Objet : A6 - Mâcon
Projet arrêté du PLU

NOTE D'ANALYSE TECHNIQUE DU PLU

Commune de Mâcon

OBJET PROJET ARRETE PLU MACON

Plan de zonage du réseau de transport électrique de tension ≥ 45 kV
(décret n°91-1147 du 14 octobre 1991 - arrêté du 16 novembre 1994)

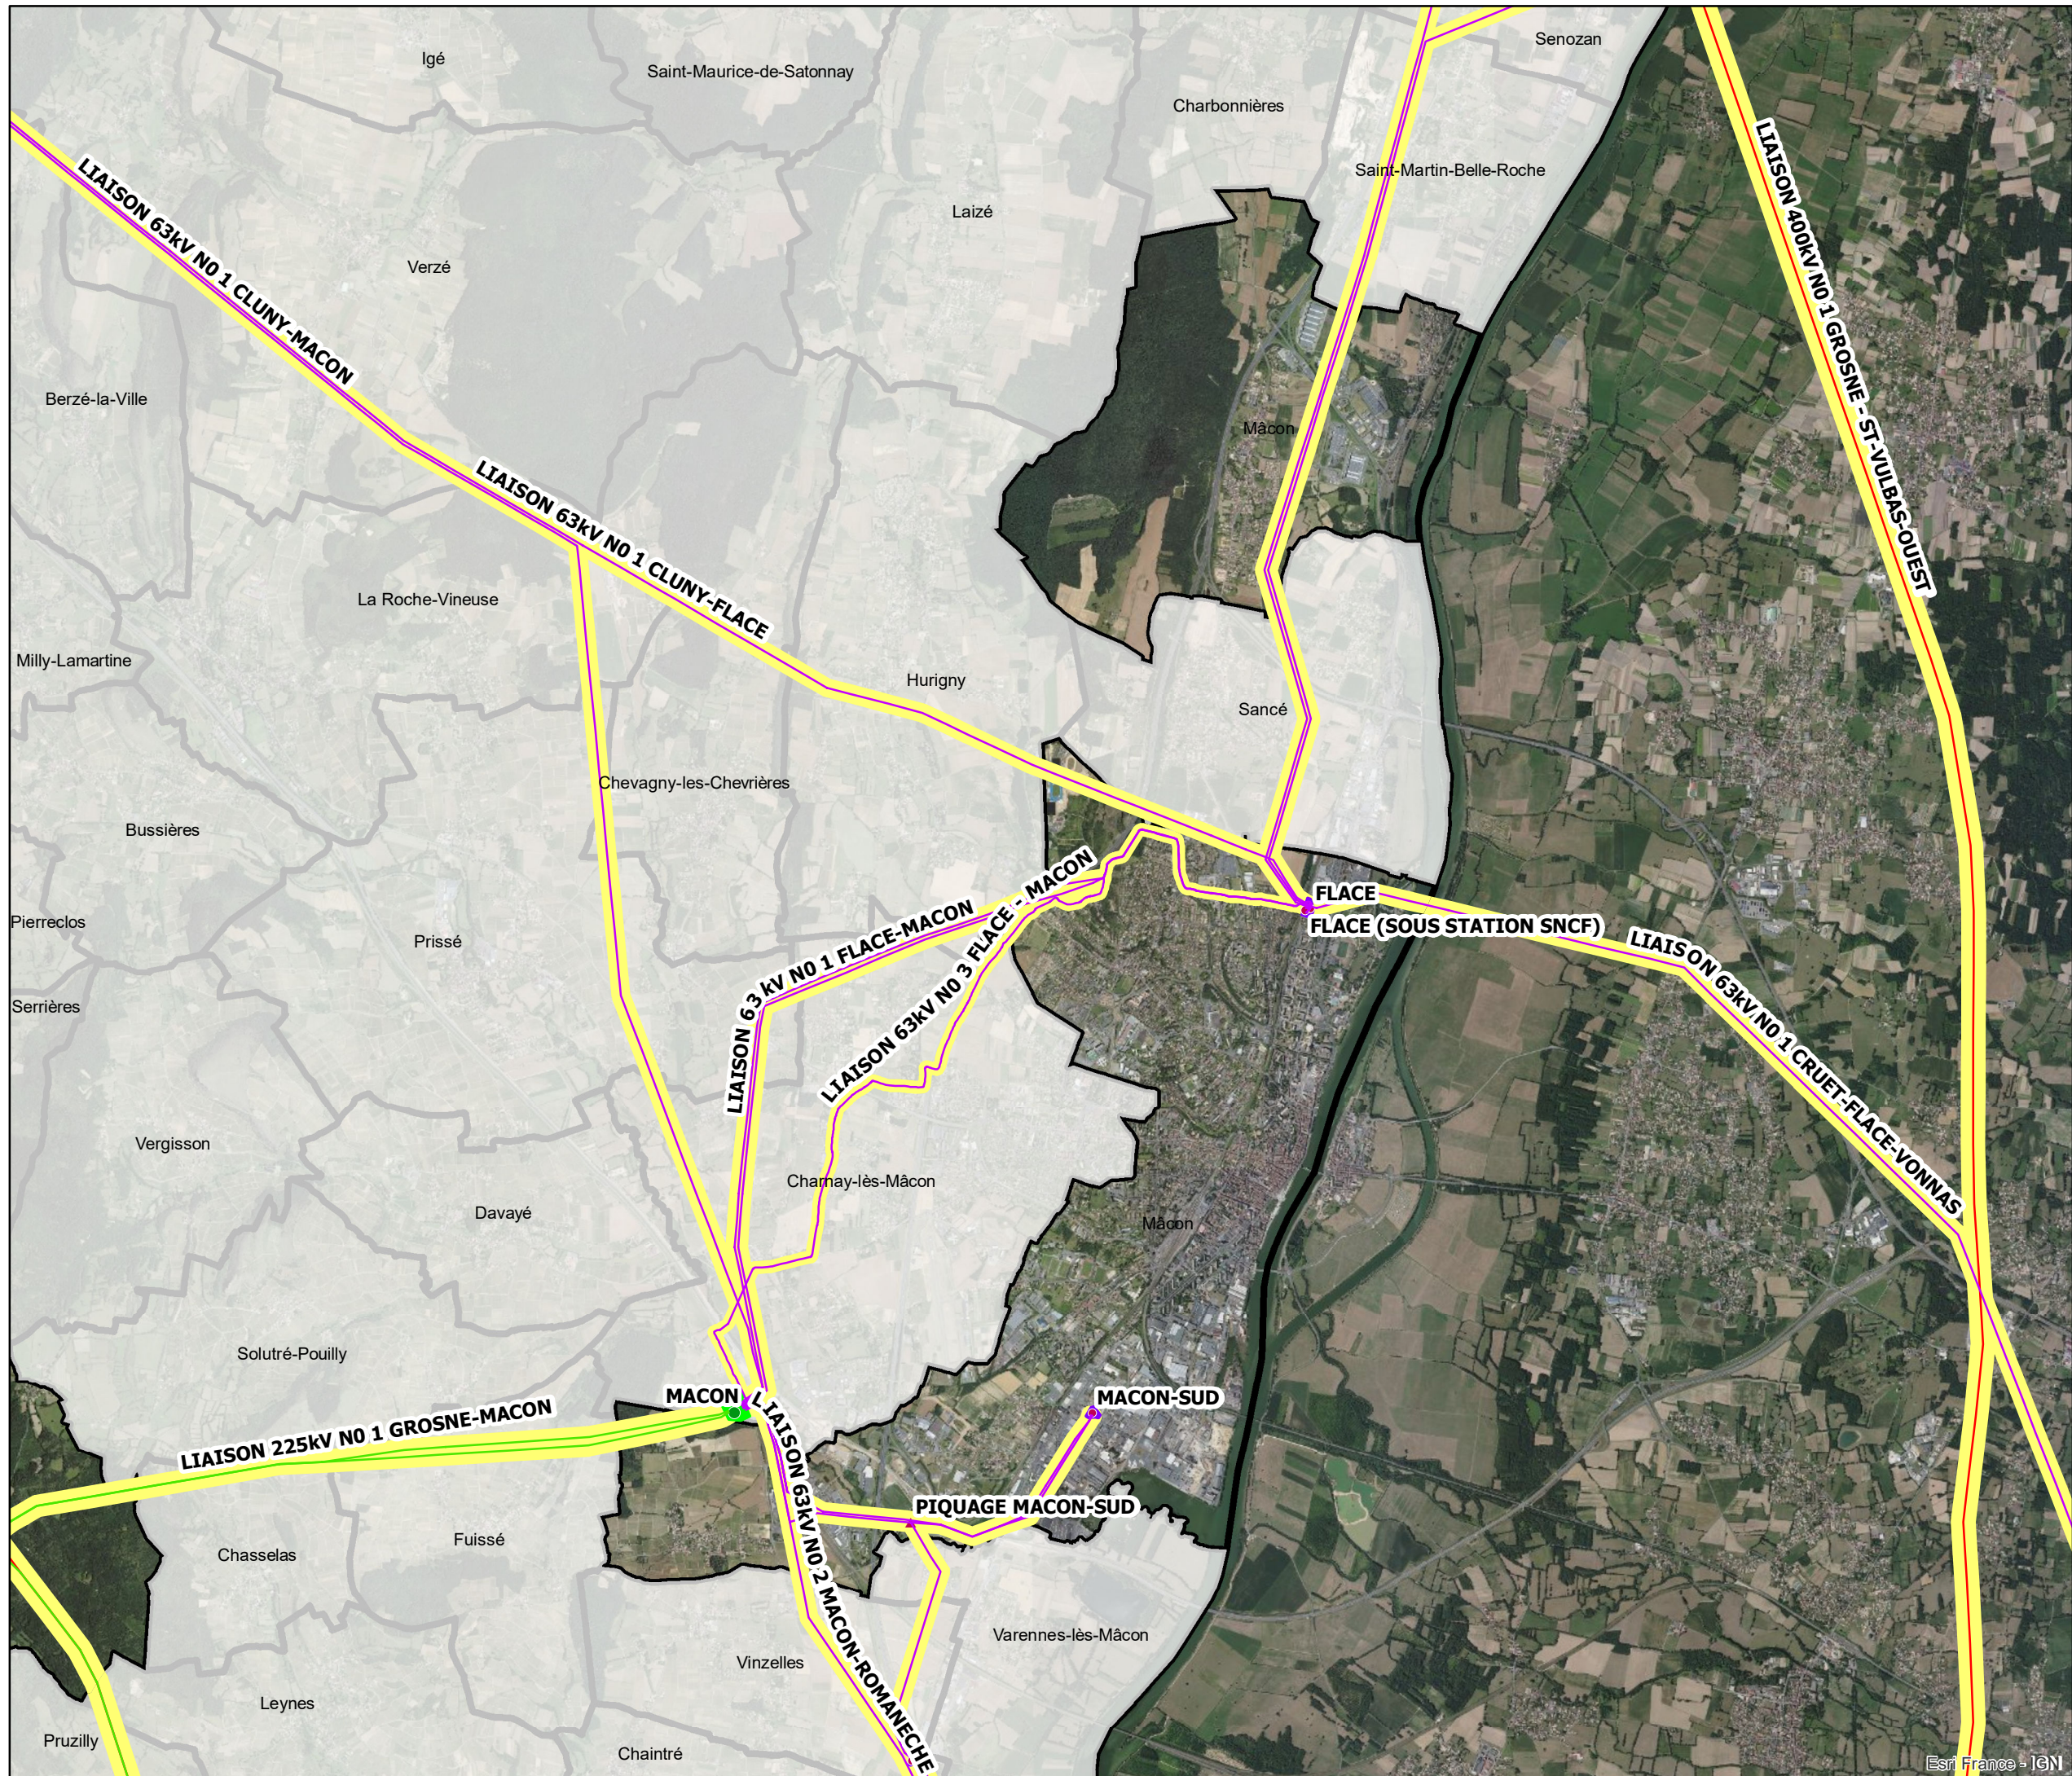
Nous vous demandons par conséquent que, sur les documents graphiques, le report du tracé des ouvrages concernés soit réalisé de façon à faire apparaître clairement, par un surlignage sans ambiguïté, l'axe des implantations d'ouvrages et, que soient retranchés des espaces boisés classés les bandes suivantes :

- 2.50 m de part et d'autre de l'axe des lignes souterraines ;
- 20 m de part et d'autre de l'axe des lignes aériennes de tension 45 000, 63 000, et 90 000 volts ;
- 30 m de part et d'autre de l'axe des lignes aériennes de tension 150 000 et 225 000 volts ;
- 40 m de part et d'autre de l'axe des lignes aériennes de tension 400 000 volts.

Conformément à ces indications, nous vous demandons de bien vouloir procéder au déclassement des EBC sous la/les lignes ci-dessus.
